平成30年3月27日  
松江市防災安全部  
原子力安全対策課

## 島根原子力発電所2号機 中央制御室空調換気系ダクト腐食に関する立入調査結果（概要） （第3回）

**島根原子力発電所2号機 中央制御室空調換気系ダクト腐食  
に関する立入調査結果  
(第3回)**

図 2

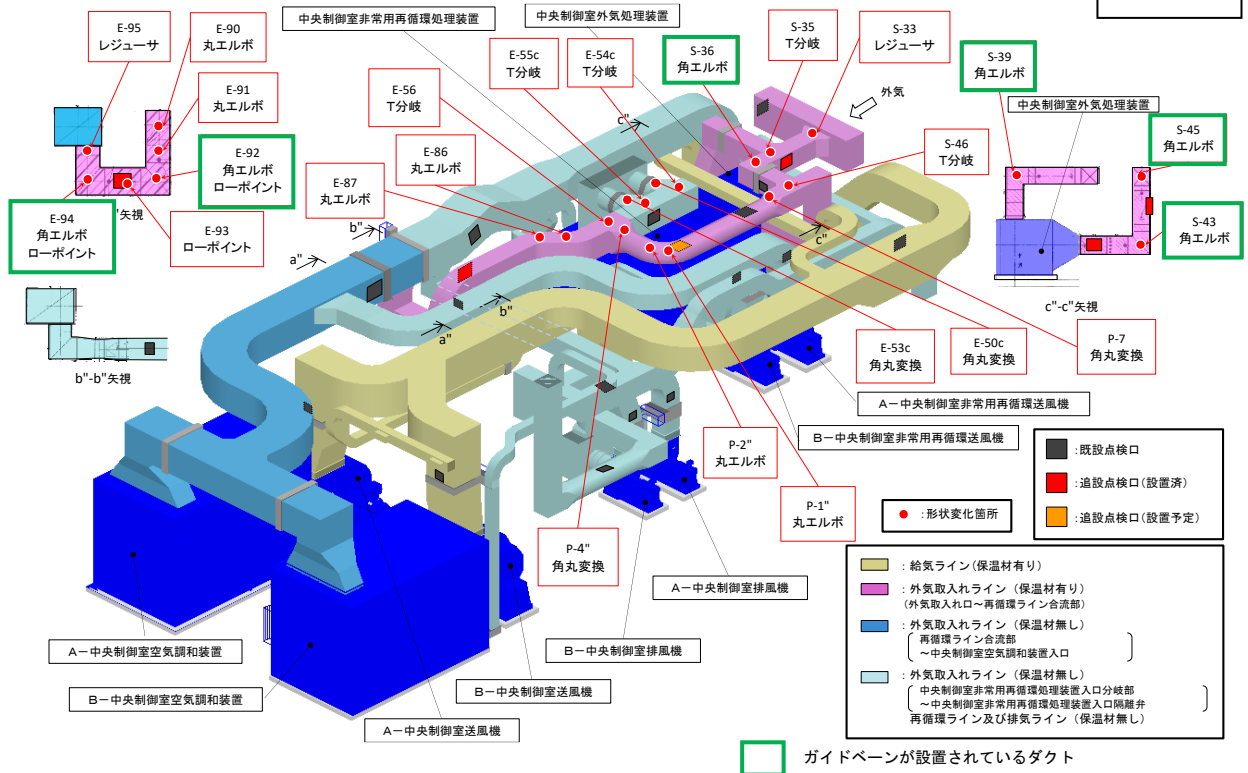
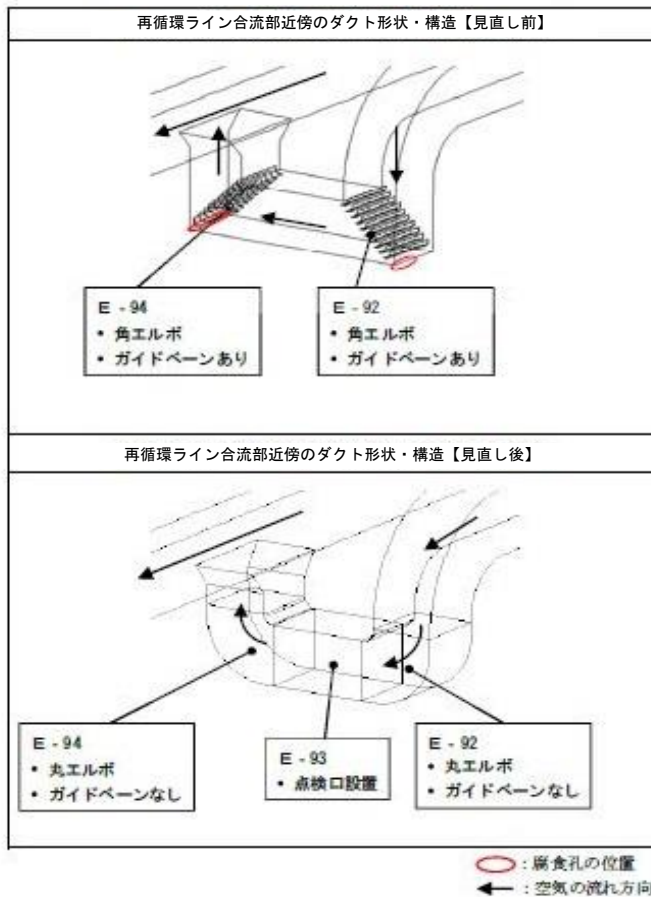
- ・ダクト（原仕様のダクト）への取替を行っていない外気取入部の取替えの有無について質問したところ、取替える方向で検討していると回答があった。
- ・ダクトの形状・構造見直しについて、外気取入ラインのうち外気取入れ口から再循環ラインまでのダクトについては、水分の溜まりの発生を抑えるため全てガイドベーンをなくし、角エルボを丸エルボとすることを聴取した。（図2参照）
- ・また、ガイドベーンをなくし丸エルボとした場合の系統と既存の系統での気流解析比較、ダクトに付着する水分量の比較を行っていることを確認した。
- ・水分付着量の比較については、ガイドベーンへの水分の付着がなくなった分、ダクト内面への付着割合が増えているが、全体として水分が通過する割合が増えていることを確認した。
- ・ローポイント部分に水が溜まることへの対応について質問をしたところ、その部分には点検口を設置し、定期的に見ていくと回答があった。
- ・リベット穴が見つかったダクトへの対応について質問をしたところ、腐食環境を改善することで対応し、さらに、穴が確認されたダクト（S-46）が長いピースであったことが影響していることから、長いダクトを使わないようにすることも考えていると回答があった。
- ・ダクト仕様及びダクト形状・構造の見直しについては、平成30年中に完了予定であることを聴取した。工事計画書に平成30年3月から平成30年12月と工期の記載あることを確認した。
